**RESPUESTAS A CONSULTAS TÉCNICAS EFECTUADAS POR
PROponentes DEL PROCESO DE LICITACION 21/2011 PARA
SUSCRIPCIÓN DE CONTRATO DE SUMINISTRO DE VEHÍCULOS
PARA EL COMBATE DE INCENDIOS PARA BOMBEROS**

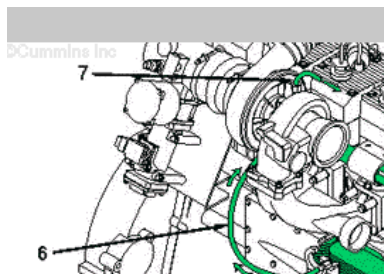
Se indica que el sistema de freno de motor no permitirá la estrangulación de los gases en el escape, según lo anterior: ¿Se permite un sistema de freno de motor que sea aplicado al motor y que a su vez, aplique estrangulación de gases al escape?

Lo solicitado es freno de motor de accionamiento sobre las válvulas; cualquier otro sistema adicional, siempre y cuando sea complementario, podrá ser aceptado.

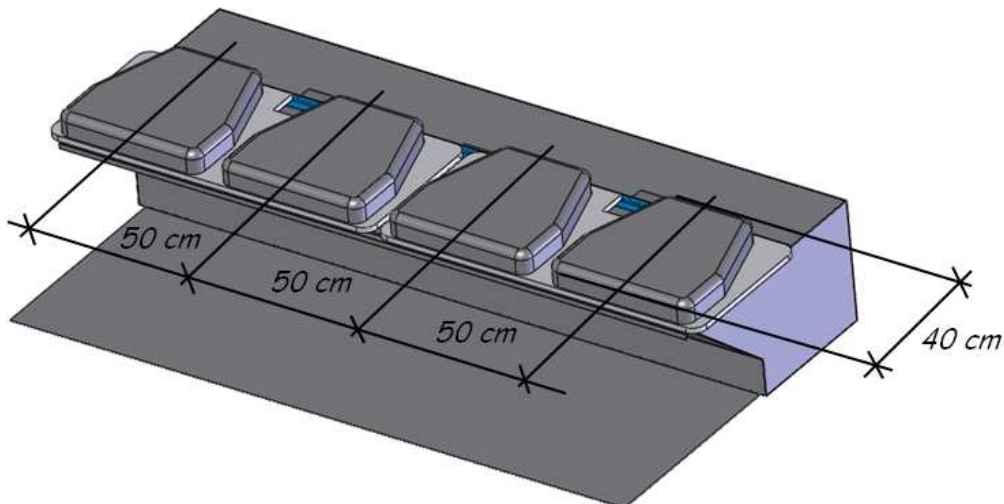
¿Se debe entender en la pregunta que tenemos que considerar el conductor y el pasajero o sólo el pasajero?

Sólo el pasajero.

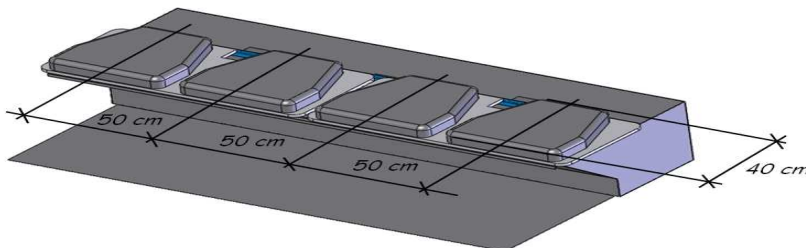
¿Se debe entender en la pregunta que tenemos que considerar el conductor y el pasajero o sólo el pasajero?

Sólo el pasajero.

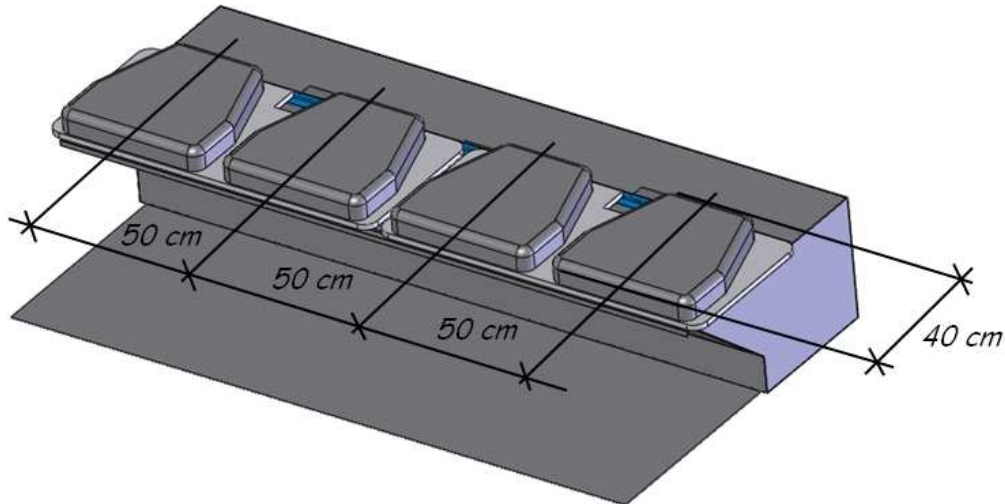
¿Se debe entender en la pregunta que tenemos que considerar el conductor y el pasajero o sólo el pasajero?

Sólo el pasajero.

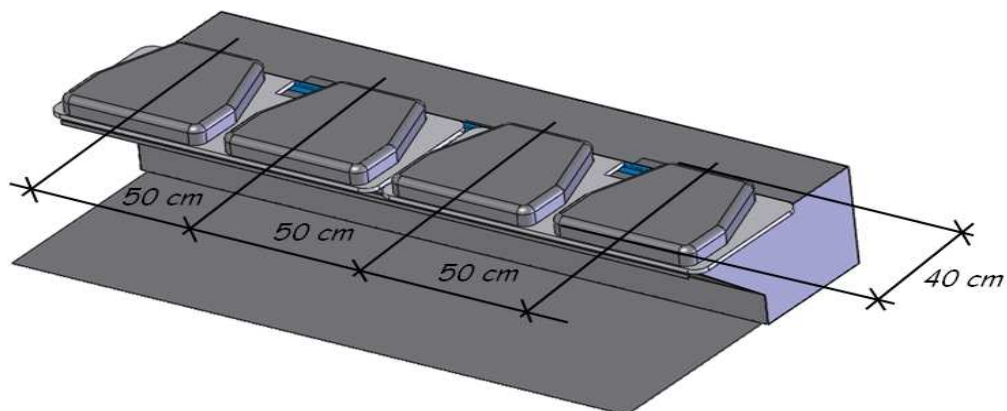
¿Se debe entender en la pregunta que tenemos que considerar el conductor y el pasajero o sólo el pasajero?

Sólo el pasajero.
